**Van:** [redacted]
**Verzonden:** maandag 2 mei 2022 16:21
**Aan:** [redacted]
**Onderwerp:** 72. FW: wegopbrekingen - kaartje klopt niet

**Onderwerp:** FW: wegopbrekingen - kaartje klopt niet
**Urgentie:** Hoog

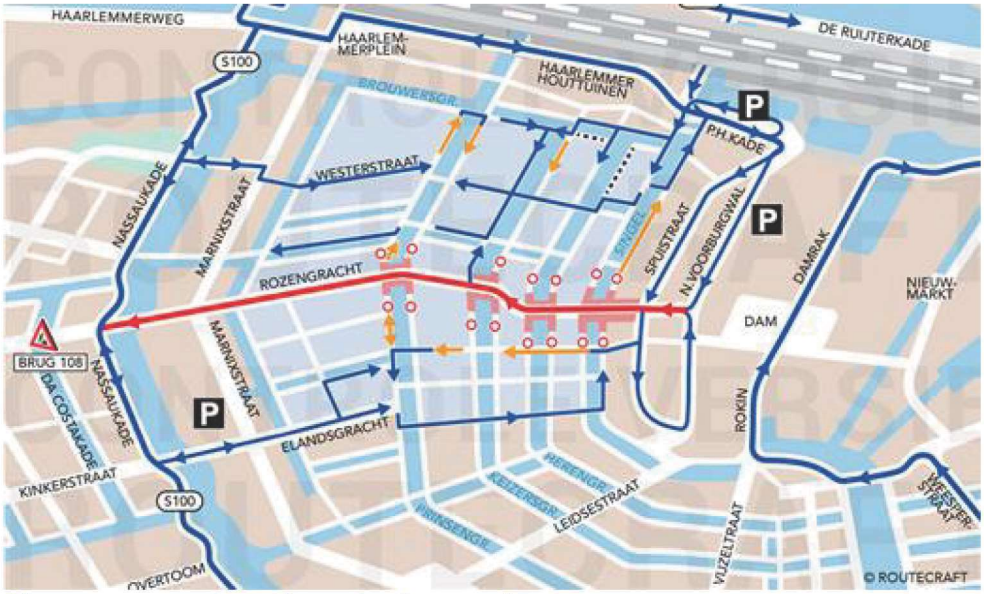
Tijdens de klankbordgroep gisteren bespraken we het kaartje horend bij de wegopbrekingen/ wegwerkzaamheden vanaf a.s. januari.
Helaas door geharrewar was ik niet bij de bespreking hierover met de buurt, hoewel ik wel nadrukkelijk had verzocht om erbij te zijn.
Echter er is nogal wat mis met dit kaartje, of er lijkt veel mis mee te zijn, omdat het ook nogal onduidelijk is.
Hetzelfde was enige maanden aan de hand bij de allereerste brug opbrekingen bij het Singel en dat hebben we toen in allerijl weer recht gezet, maar hopelijk is dat nu te voorkomen.
Wij hebben nogal wat punten.
[redacted]heeft beloofd om samen een bijeenkomst te organiseren om onze punten te bespreken.
De punten:

1. De Lijnbaansbrug staat niet op het kaartje (wel op eerdere kaartjes die ik zag). Dat lijkt iets kleins, maar helaas is er veel sluipverkeer op de Blauwburgwal en het Singel (honderden per dag, ik zie ze steeds voorbij komen in mijn spreekkamer) **tegen de richting in** en dit kaartje lijkt dat te sanctioneren. Zie de bijgevoegde foto's. Graag een kaartje met de juiste route en tijdelijk neerhalen van de vezip Blauwburgwal oneven zijde, die nu geen enkele functie meer heeft. Mensen zien die vezip en rijden dan alsof het hoort en zij het volste recht hiertoe hebben tegen de richting in aan de overkant.
   De VEZIPS zijn (zover mijn informatie) buiten werking en ook tijdelijk uitgenomen. Verkeer kan de op de Singel aan de westzijde van noord naar zuid rijden (het loopt dood bij de Raadhuisstraat) en aan de oostzijde rijdt men

2. Raadhuisstraat en Rozengracht staan ingetekend met alleen oost-west verkeer. Maar wij horen dat de Rozengracht west-oost deels open blijft. Is dat tot aan de Prinsengracht met een keerlus of via de Raadhuisstraat tot en met de Keizersgracht?

3. De Binnen – en Buiten Brouwersstraat blijven volgens [redacted] gewoon open. Waarom staan ze dan niet als zodanig op het kaartje met een zwarte ster bij de Nieuwe Westerdoksstraat? Dit klopt niet en is verwarrend. Hetzelfde geldt voor de Korte Prinsengracht. Dat is nu momenteel de drukste in/ uit route. Daar staan geen pijlen. Een vergissing.
   Inderdaad er verandert niets bij de Binnen- en BuitenBrouwersgracht. Deze staan niet op de 'communicatiekaart' omdat we het gebruik via deze straten niet extra willen aanmoedigen. De bewoners/mensen die de buurt kennen, zullen deze wel gewoon weten te vinden. Als er ergens een stremming is, of een aangepaste rijrichting, had ik het uiteraard aangegeven ;-)

4. Blijft de brug over de Brouwersgracht bij de Prinsengracht/ Korte Prinsengracht nu open of niet? Dit valt uit het kaartje niet op te maken. Er staan ook geen rijrichtingen op. Zeer verwarrend. En als de brug dicht gaat **is het Singel oneven zijde de enige uitweg uit het hele gebied van de westelijke Grachtengordel**. Die bovendien vrijwel niet te vinden en niet te bereiken is. Het sluiten van deze brug wordt een ramp van rondrijdend verkeer.
   Deze bruggen blijven nu open. Ze moeten beide (brug 57 en 59) nog wel vernieuwd worden op niet al te lange termijn (na de Oranje loper). Maar hier is dus een uitgang richting het noorden.

5. Op de Prinsengracht even zijde, de Prinsengracht oneven zijde en de Keizersgracht even zijde wordt de rijrichting deels omgedraaid zonder enige noodzaak, en met idiote gevolgen. Er van uit gaande dat de brug genoemd onder 4 open blijft moet het uitgaande verkeer over de brug, langs de Noorderkerk en dan weer over de brug. Waarom? Het heeft geen enkel nut.
   De keuze om alle grachten een noord-zuid rijrichting te geven is vanuit robuustheid van het netwerk. Doordat de grachten aan de zijde van de Raadhuisstraat gestemd zijn, is een aanrijdroute voor de Westelijke grachtengordel via de Westerstraat een belangrijke. Om vanaf de Westerstraat de Keizersgracht oostzijde en Herengracht westzijde te kunnen bereiken was het nodig om de rijrichting op het stukje Prinsengracht westzijde aan te passen in noordelijke richting. Op die manier hebben we een mogelijkheid via Singel, Westerstraat/Prinsengracht en natuurlijk de Binnen- en Buitenbrouwersgracht. Het is belangrijk om zo mogelijk meer dan één mogelijkheid beschikbaar te hebben, om stremmingen i.v.m. verhuizingen/verbouwingen ook op te kunnen vangen. We zijn hier non-stop aan het puzzelen met elkaar, met korte lijnen.

6. Aanhakend bij punt 5: gaat de brug aan de kop van de Prinsengracht dicht voor oost-west verkeer? Zo ja, waarom in godsnaam? Zo wordt de hele Jordaan vanuit die richting vrijwel niet meer te bereiken. En wat heeft dat met de Oranje Loper te maken? Zo wordt alles onnodig gecompliceerd.
   Alle (tenminste, de meeste) bruggen zijn twee richtingenverkeer. Ook de bruggen aan de kop van de Prinsengracht zijn en blijven tweerichtingen. Hierdoor kun je er hier uit en is de Prinsengracht oostzijde zelfs via de route Singel, Brouwersgracht te bereiken.

7. Wat ook mist in het kaartje zijn de Willemsstraat en de Binnen – en Buiten Oranjestraten, met de bijbehorende bruggen. En ook de route Korte Prinsengracht- Brouwersgracht- Oranjebrug.
   Er missen inderdaad een aantal straten omdat het een kaartje is die de boel iets versimpeld weergeeft. In de Jordaan staan bijna geen straten en ook tussen de Rozengracht en Lauriergracht zijn er niet één maar twee straten.

8. Waarom staat er geen sterretje bij de brug in het verlengde van de Tweede Hugo de Grootstraat, toch ook een belangrijke route het gebied in, en bovendien vlakbij de Rozengracht/ Raadhuisstraat.

9. Waar is het zwarte sterretje met route de binnenstad in vanaf het Haarlemmerplein?

10. Eventuele omissies aan de zuidzijde van de Rozengracht/ Raadhuisstraat laat ik als bewoner van de noordwestelijke Grachtengordel graag over aan bewoners aldaar.

**Onderwerp:** RE: wegopbrekingen - kaartje klopt niet
Beste [redacted]
Bedankt voor de heldere vragen.
Goed om deze direct te beantwoorden, anders gaat het ruizen, dus bij deze mijn reactie.
Ik heb hieronder op een duidelijke ondergrond (basis is de 'bereikbaarheidskaart') de rijrichtingen aangegeven die vanaf 10 januari gelden.
De paarse lijnen zijn aangepaste rijrichtingen. Die op de Gasthuismolensteeg, Harten- en Reestraat zijn nu al op deze wijze qua rijrichting.
Ik heb mijn antwoorden op jouw punten in de mail hieronder in rood aangegeven.
[redacted]

**Laad- en losverkeer** voor de Rozengracht kan vanaf het westen nog aanrijden en dan een U-turn voor de **Prinsengracht** maken terug naar Marnixstraat. De richting staat niet op het kaartje omdat het niet voor het doorgaande verkeer een route is. Puur laden/lossen.

Dat was een schoonheid foutje, er hoort inderdaad ook een sterretje te staan bij de aangegeven blauwe route die richting Westerstraat gaat. Gaan we in volgende versie aanpassen.

De kaart is bedoelt om de wijzigingen aan te geven voor verkeer dat normaal via de Raadhuisstraat de Westelijke grachtengordel ten noorden en zuiden van Raadhuisstraat inrijdt. Voor die routes zijn de nieuwe routes aangegeven. Dat je vanaf het Haarlemmerplein naar de Spuistraat kunt staat ook op de kaart. Dat je niet via het Haarlemmerplein op het Damrak komt is met de kaart ook nog even helder gemaakt.

Zie 7. Eens, het viel mij ook op.
